From 5.1, 2, e <5.1, 2, e @amsterdam.nl>
Subject **FW: opdrachtbevestiging inzake 'Extra geluidsonderzoek Tennispark'.**
To 5.1, 2, e 5.1, 2, e @amsterdam.nl>
Date February 24, 2023 at 11:41:09 AM CET

Onderwerp: RE: Padelbanen geluid

Figuur 5.3: Locaties van benodigde dove gevels vanwege sportgeluid tennispark (rood gearceerd)

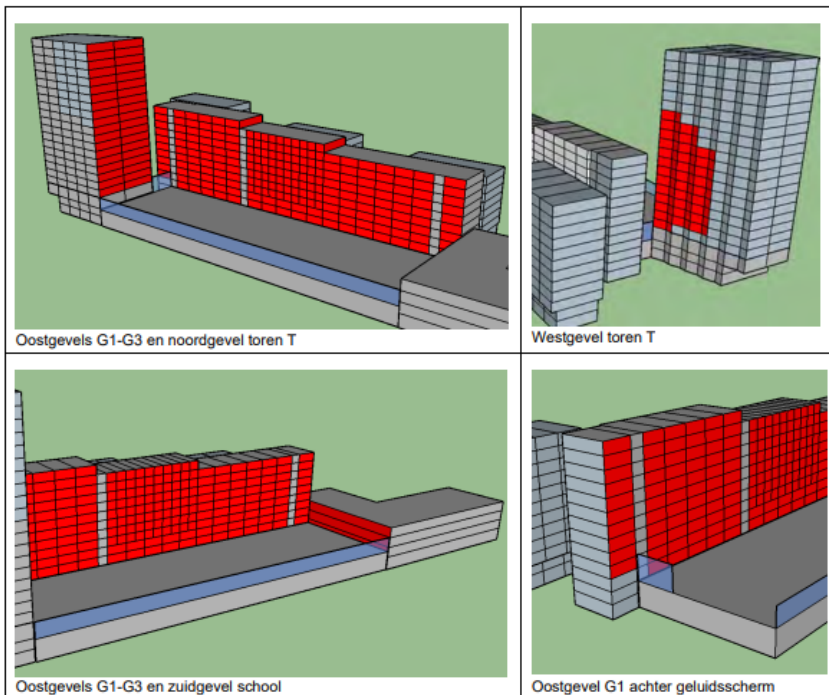
Bij de nieuwe woningen worden de gevels die direct grenzen aan de sportvoorziening doof.

Ik zag dat bij de Westgevel van de Toren niet alle woningen een dove gevel krijgen.

Zou dat een probleem zijn als we uitgaan van padelbanen?

Uitgaande van enkel padelbanen (dus bijvoorbeeld 15-16 padelbanen, in plaats van 8 tennisbanen) gaat dat zeker een probleem geven bij meer gevels binnen het plan, in ieder geval bij de westgevel van de toren.

Maar: indien er slechts 2 padelbanen komen, en daarnaast 7 tennisbanen is de geluidtoename weer erg beperkt. En dan maakt het ook uit waar de padelbanen komen.
